**Avis de la Mission Régionale d'Autorité environnementale
Nouvelle-Aquitaine sur le projet de création d'une unité de
production de combustibles solides de récupération (CSR)
au lieu-dit de Perbousie
et de mise en compatibilité par déclaration de projet
du plan local d'urbanisme (PLU) de Brive-la-Gaillarde (19)**

n°MRAe 2022APNA109

Localisation du projet : Brive-la-Gaillarde et Lissac-sur-Couze (19)
Maître(s) d'ouvrage(s) : SAS PAPREC CRV
Avis émis à la demande de l'Autorité décisionnaire : Préfète de la Corrèze
En date du : 16 juin 2022
Dans le cadre de la procédure d'autorisation : Autorisation environnementale ICPE
et mise en compatibilité du PLU de Brive-la-Gaillarde

Règlement graphique avant et après la mise en compatibilité, l'EBC étant représenté avec les points en aplat (source : notice de la mise en compatibilité, p. 39)

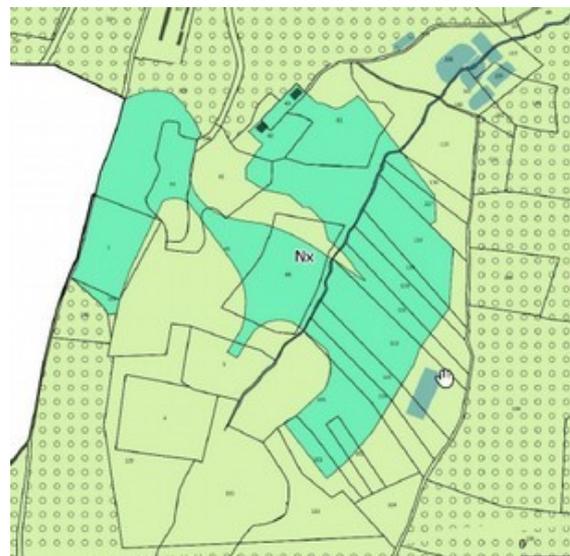
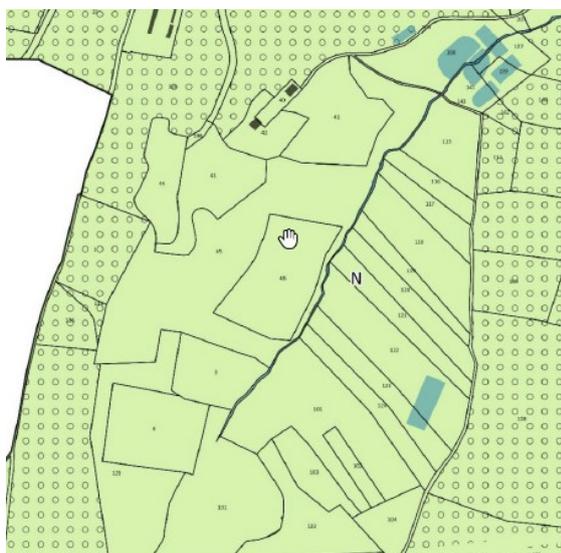
La notice de la mise en compatibilité du PLU n'évoque pas le devenir de la partie du site de La Perbousie située en dehors du futur secteur Nx.

La MRAe recommande que le nouveau règlement du PLU soit présenté sur l'ensemble du périmètre des installations actuelles incluant ses aménagements, en illustrant clairement l'évolution du zonage du PLU entre la situation actuelle et la situation après réalisation de l'ensemble du projet.

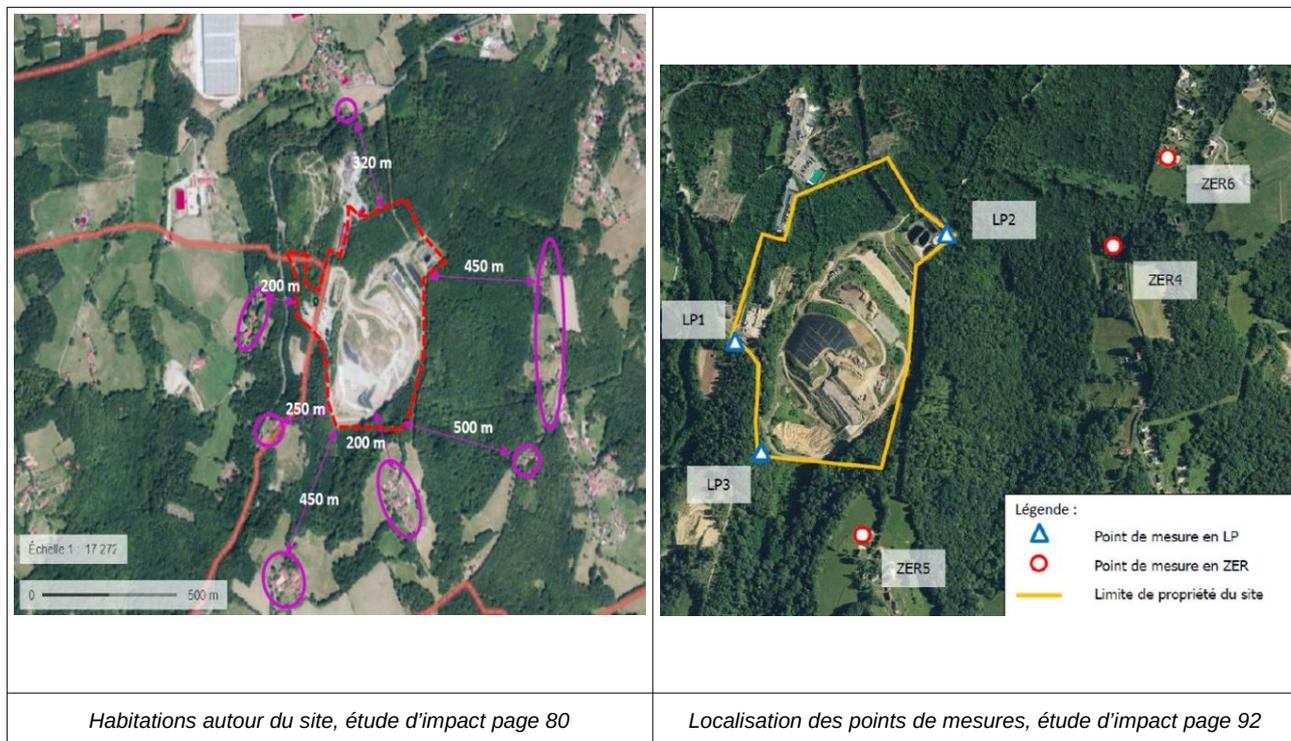
Concernant le bruit, les habitations les plus proches sont situées au sud du site à environ 400 mètres. Des mesures acoustiques ont été réalisées en octobre 2019 selon trois points de mesures en zone à émergence réglementée (ZER), et trois autres points en limite de propriété (voir cartographie ci-après).

Au vu de la répartition des habitations autour du site et sans aucune justification du porteur de projet, le nombre de points de mesures en ZER semble insuffisant et orienté seulement à l'est, en dépit des données de la rose des vents.
